Onderwerp: RE: Adviesverzoek v.w.b. archeologie, landschappelijke waarden, hydrologie, weidevogels en natuurnetwerk (dossier nog uit te voeren ontgrondingsactiviteiten ter hoogte van Harm Smidswei, Kollumersweach))

Advies hydrologie

De nog uit te voeren ontgrondingsactiviteit betreft het graven van de nieuwe watergang t.b.v. watercompensatie ten behoeve van het uitbreiden van het bedrijventerrein aan de Harm Smidswei in Kollumersweach.

Omschrijving en omvang van de ontgroning

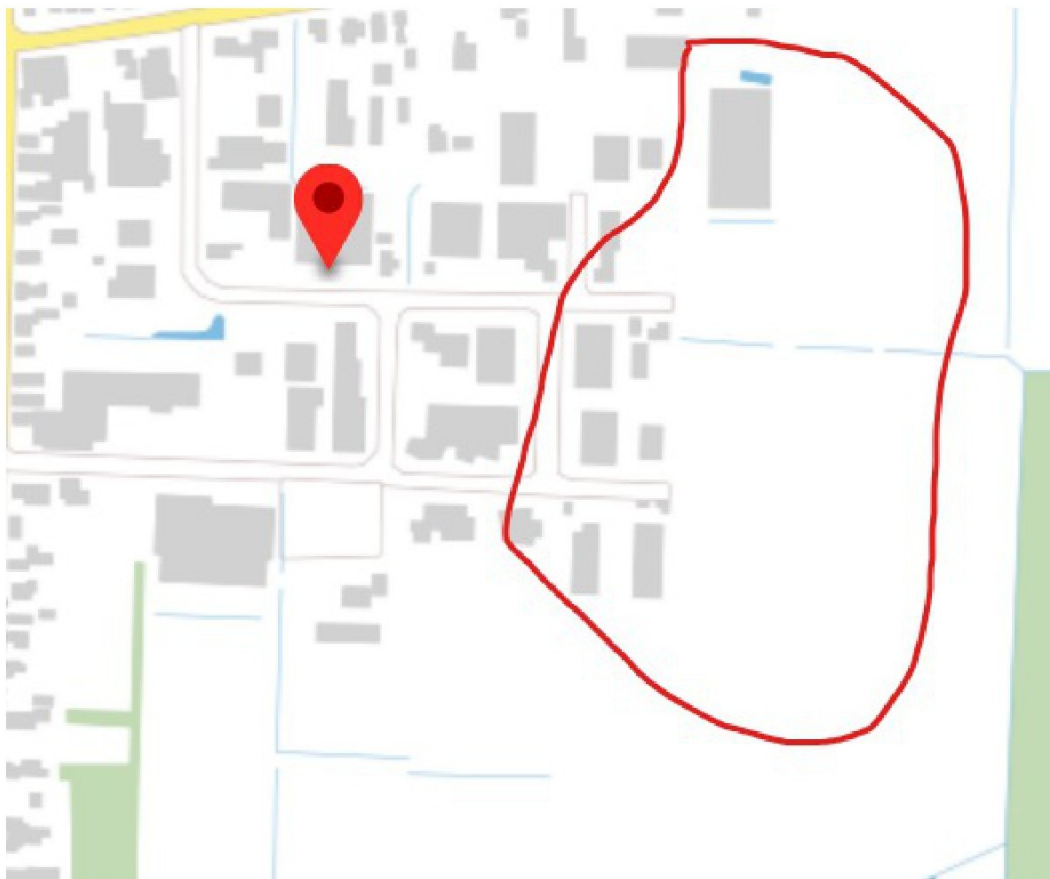
De ondergrond ter plaatse bestaat tot ongeveer NAP -10 m klei. Het graven van watergangen bevordert de ontwatering, heeft een lokaal effect ten gunste van de functies en er worden geen beschermende bodemlagen verstoort.

Geen bezwaren: activiteit heeft geen tot zeer beperkt ruimtelijk effect op de hydrologie
